Dodatek č. 2 ke Smlouvě o dílo č. 1823/2012/OI/LPO ze dne 24.09.2012

Smluvní strany se v souladu s čl. XVI., Závěrečná ujednání, odst. 3, Smlouvy o dílo č. 1823/2012/OI/LPO ze dne 24.09.2012, na realizaci stavby „Administrativní budova, vstup a parkoviště pro návštěvníky ZOO“ (dále též jen smlouva) dohodly na uzavření jejího Dodatku č.2, jímž se upravují dále uvedená ustanovení této smlouvy.

ZMĚNOVÉ FORMULÁŘE

| Název projektu | Parkoviště a komunikace – ZOO Ostrava |

| ZOO Ostrava Administrativní budova, vstup a parkoviště, ... Retenční nádrž zaměření skut.provedení stavby | | Datum: 18.6.2013 Systém: S-JTSK VÝŠK. SYTÉM: Bpv Zakázka: 161-1/2012 |

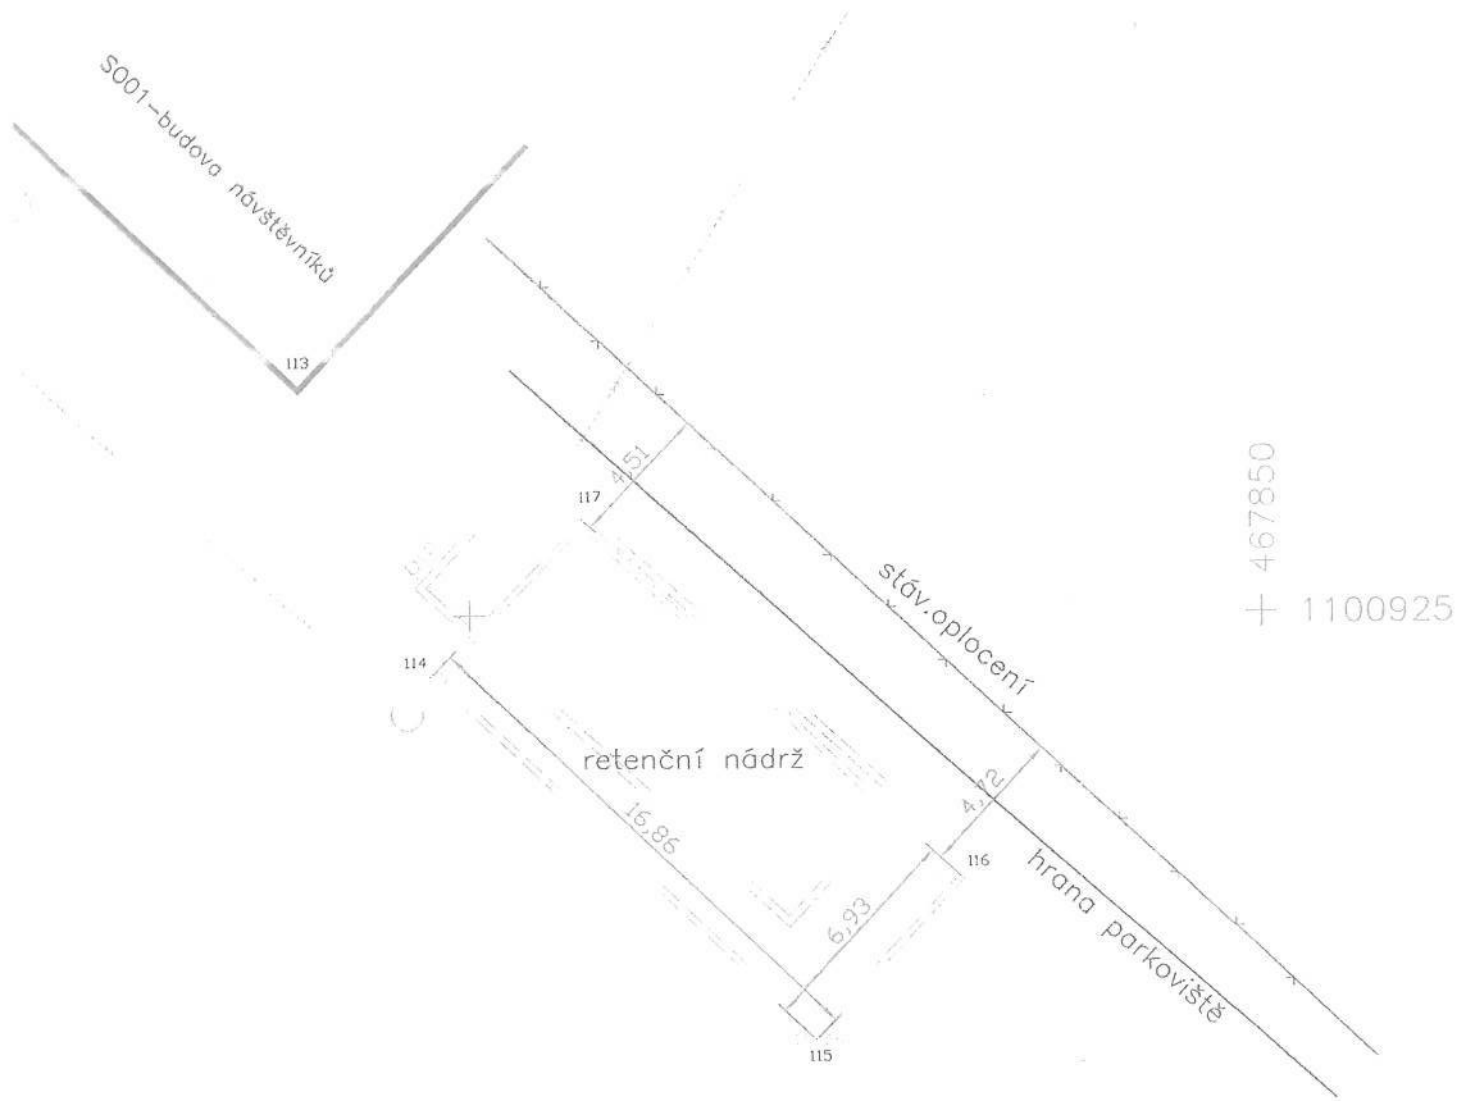
| technický popis PŮVODNÍHO STAVU | V projektové dokumentaci zpracované pro stavbu „Parkoviště a komunikace – ZOO Ostrava“ v roce 2010, byla v části F.2.2 Parkoviště – odvodnění navržena pozemní železobetonová retenční nádrž, umístěná v místě stávajícího parkoviště, přičemž vnější hrana boční stěny jímky byla umístěna ve vzdálenosti cca 200 cm od současného oplocení areálu zoologické zahrady. |
| technický popis NOVÉHO STAVU | Boční stěna železobetonové jímky je cca 420 cm od stávajícího oplocení areálu zoologické zahrady a 920 cm od nově budované administrativní budovy. |

| Zdůvodnění změny projektu | Z důvodu maximalizace bezpečnosti práce při výkopových pracích, prováděných při stavbě železobetonové retenční nádrže a z důvodu minimalizování možnosti poškození oplocení, včetně zvýšení ochrany plynárenského zařízení vedoucího uvnitř areálu zoologické zahrady v těsné blízkosti oplocení, byla celá zastropená jímka železobetonové retenční nádrže posunuta od původní osy, čímž vznikl dostatečný pracovní prostor mezi současným oplocením a hranou výkopu. Posunem výkopu od současně nově budované administrativní budovy, byl vytvořen dostatečně široký a bezpečný manipulační prostor pro stavební práce na retenční nádrži. |

Vzhledem k tomu, že posunutí nádrže zejména z bezpečnostních důvodů (možnost odstupňování výkopu) se nijak neprojeví na funkčnosti a parametrech nádrže samotné a související kanalizace, nemám za projektanta vůči posunutí námitek.

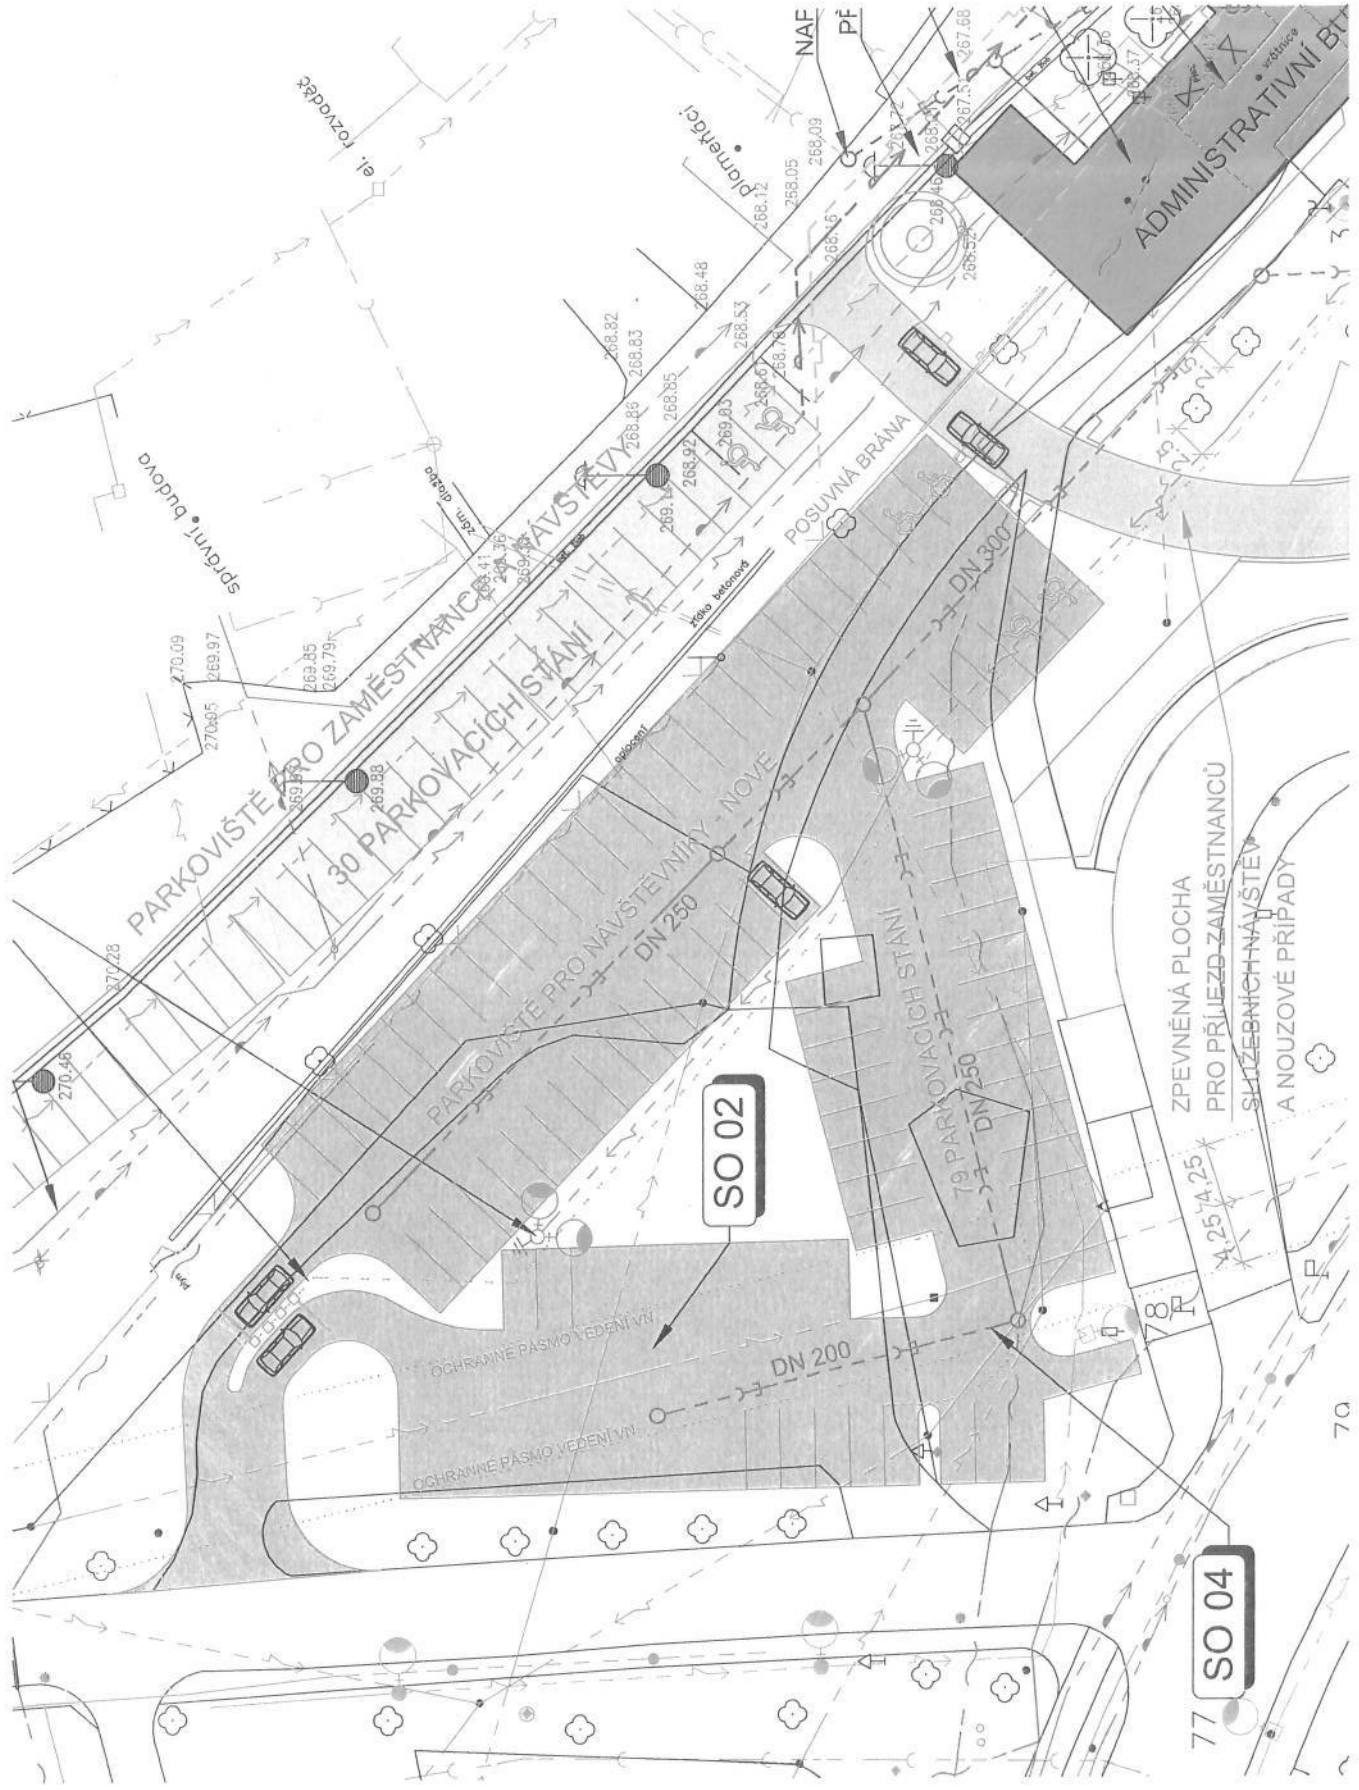
V době projektování výše uvedených částí projektové dokumentace nebyl zřejmý režim budoucího provozování PS - parkovací systém. Šlo o to, zda-li parkoviště bude provozováno stavebníkem tzn. ZOO nebo bude provozováno nájemcem parkoviště, tak jak je tomu u stávajícího parkoviště u ZOO. Toto rozhodnutí mělo zásadní vliv na charakter parkovacího systému z hlediska jeho napojení na ostatní síť a také z hlediska jeho softwarového vybavení. Proto bylo rozhodnuto, že projekt bude řešit pouze faktické umístění parkovacího systému a jeho nezbytné napojení na elektrickou energii s tím, že samotný konkrétní parkovací systém bude vybrán až po definitivním rozhodnutí, v jakém režimu bude provozován.

V březnu 2013 bylo konkretizováno zadání investorem a následně zpracována projektová dokumentace řešící kompletně problematiku vjezdů – závory, brána. Z této projektové dokumentace vyplynuly aktuální úpravy vjezdů, které byly promítnuty do původní PD a následně do realizace stavby.

Původní projekční řešení nebralo v potaz umístění sloupu vedení el. napětí pro zásobování elektřinou stavby na sousedním pozemku. Tato skutečnost nebyla rozporována ani ve vyjádření správce sítě – ČEZ. Problém, který nastal při realizaci, byl vyřešen zrušením parkovacího místa v místě sloupu a toto místo bylo nahrazeno parkovacím místem v jiném místě parkoviště.

| NÁZEV VÝKRESU | SITUACE - PARKOVIŠTĚ | ČÍSLO VÝKRESU | F.2.1.2 |

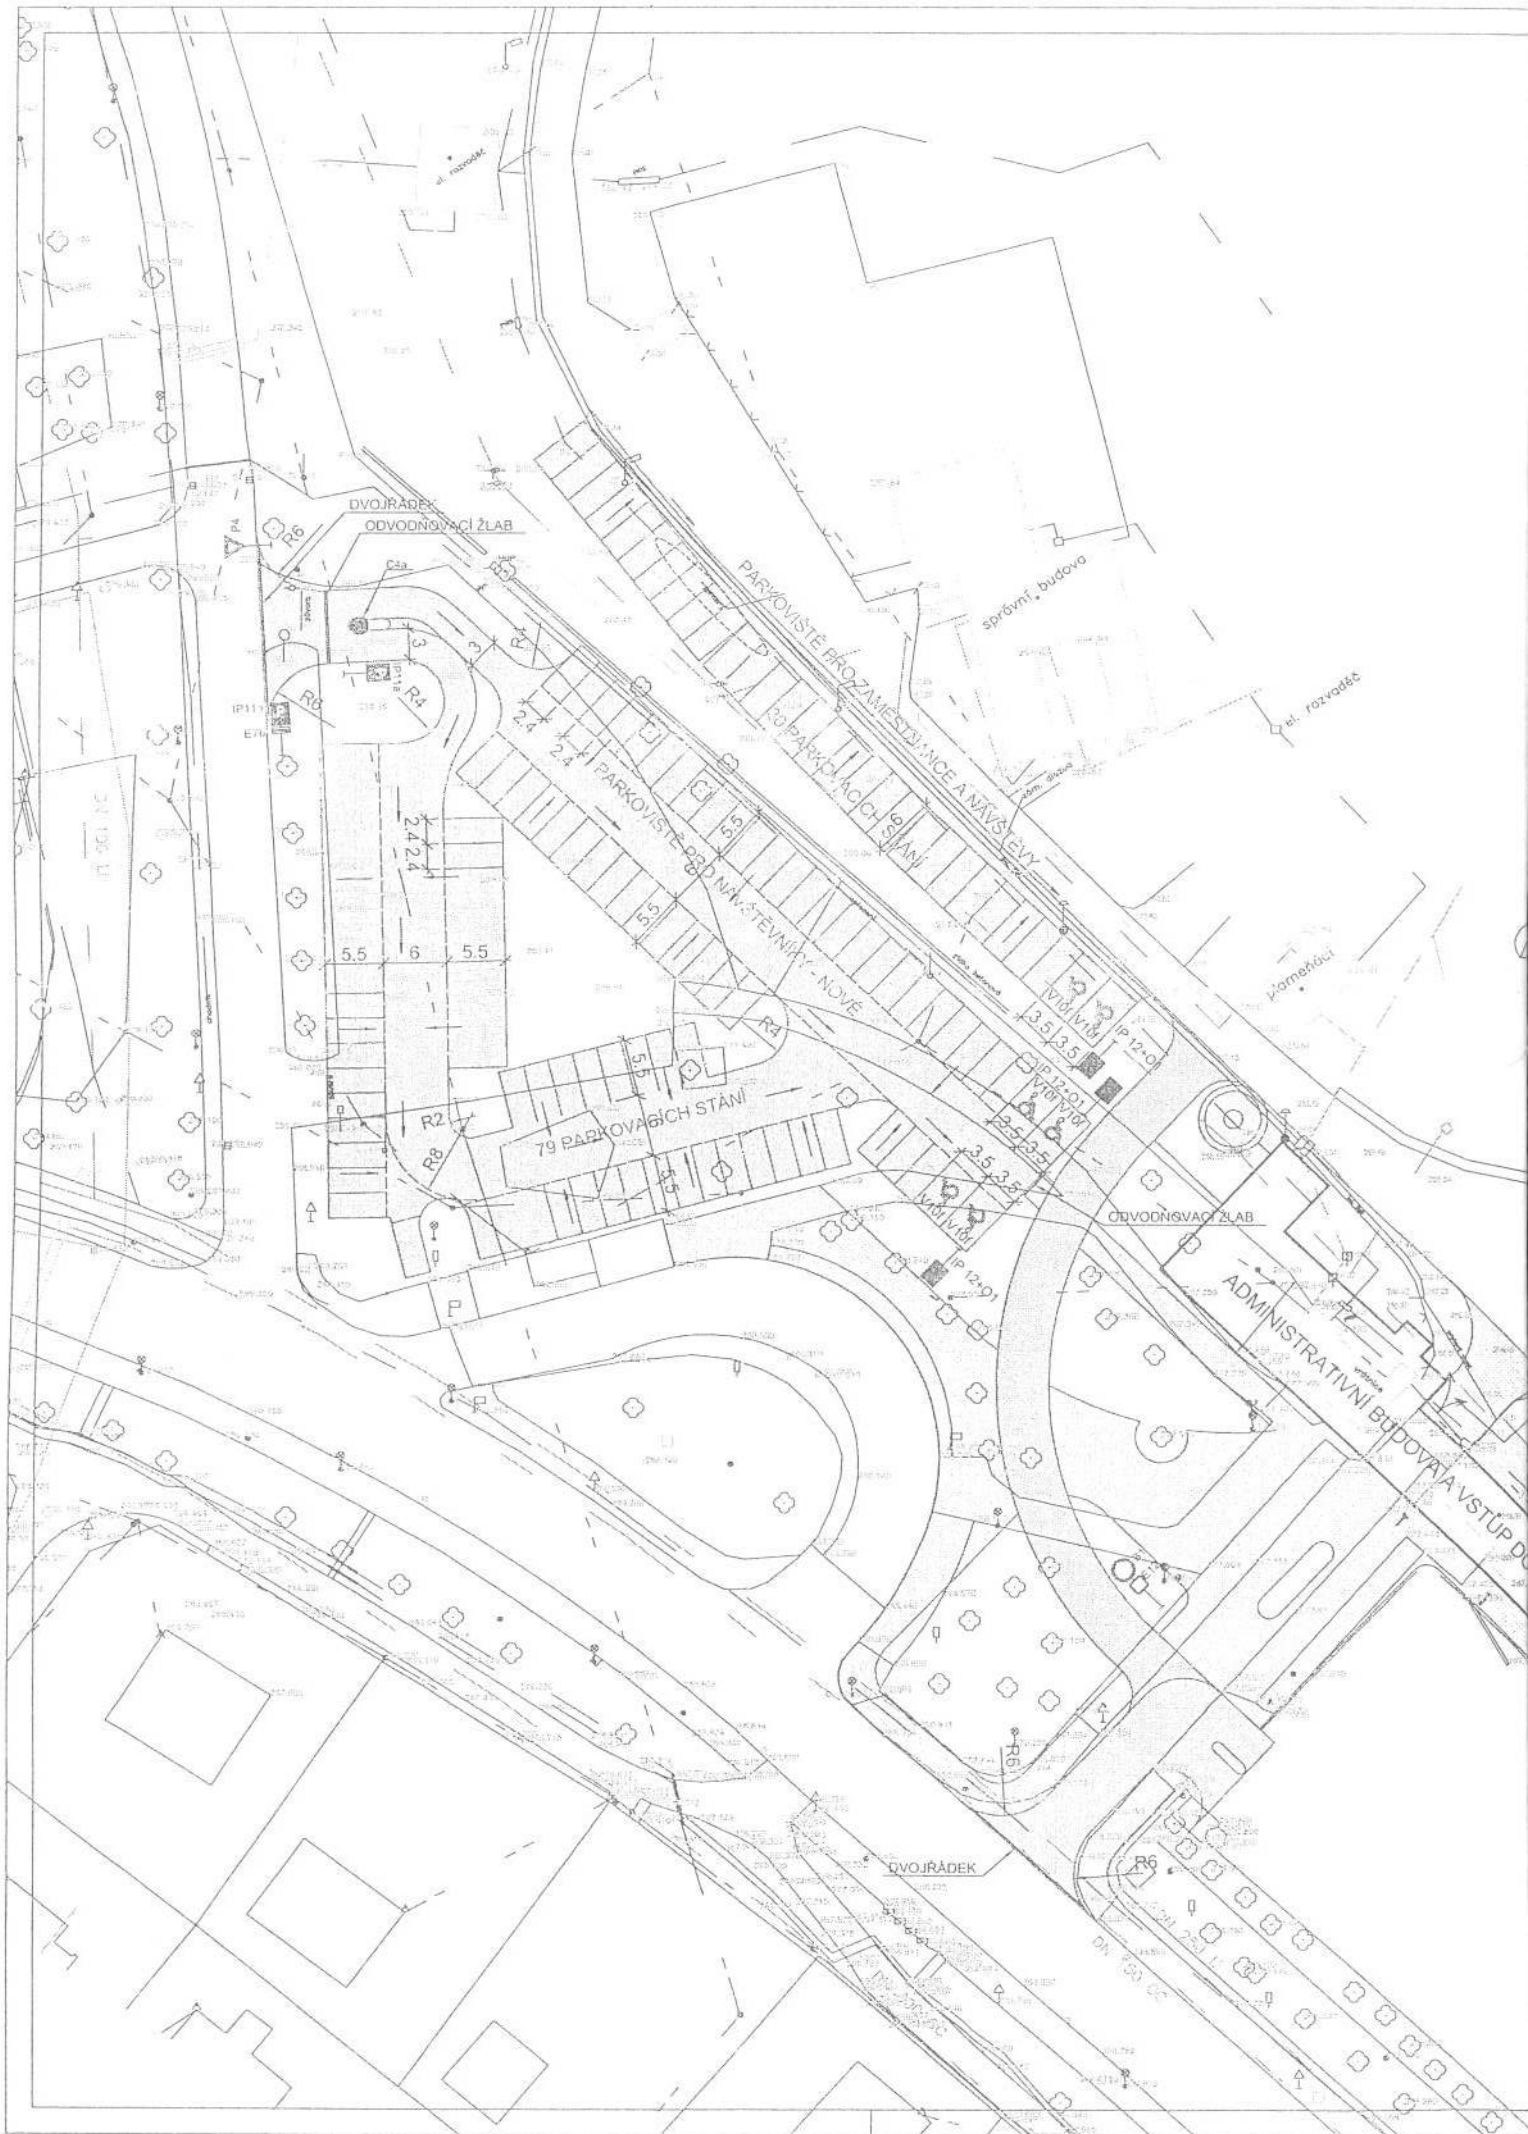
| Popis změny projektu | |
|---------------------------------|---|
| technický popis NOVÉHO STAVU | Zjištěná odchylka o výměře minus 147 m ² byla zahrnuta do budovaných zpevněných ploch pro pěší. Situace nových tvarů zpevněných ploch je znázorněna v příloženém situačním výkresu. |

Projektová dokumentace byla zpracována v červenci 2010 za použití software ZWCad 2007. V té době byla k výpočtu ploch používána metoda oklikávání bodů na obvodu měřené plochy. Tato metoda není zcela přesná zvláště u složitějších tvarů ploch s mnoha oblouky. Tímto způsobem mohla vzniknout relativní chyba v konečné výměře projektovaných ploch. Geodetické zaměření po realizaci zpevněných ploch vykazalo rozdíl mezi projektovanými a realizovanými plochami. Ve skutečnosti bylo vybudováno o 147m² ploch méně, při současném dodržení všech navržených ploch dle projektové dokumentace. Toto bylo ověřeno a následně potvrzeno automatizovaným prověřením pomocí software ZWCad 2011, který již pracuje s novou metodou výpočtu ploch (výměra je určována automaticky po kliknutí na výplň požadované plochy).

Aby byl dodržen indikátor realizovaných ploch daný dotačním titulem, bylo rozhodnuto, že chybějící (nerealizované) plochy budou nahrazeny nově doplněnými plochami pochůzí zámkové dlažby – viz. příloha – situační výkres. Doplněné plochy byly navrženy tak, aby ještě zkvalitnily provoz kolem budovy.
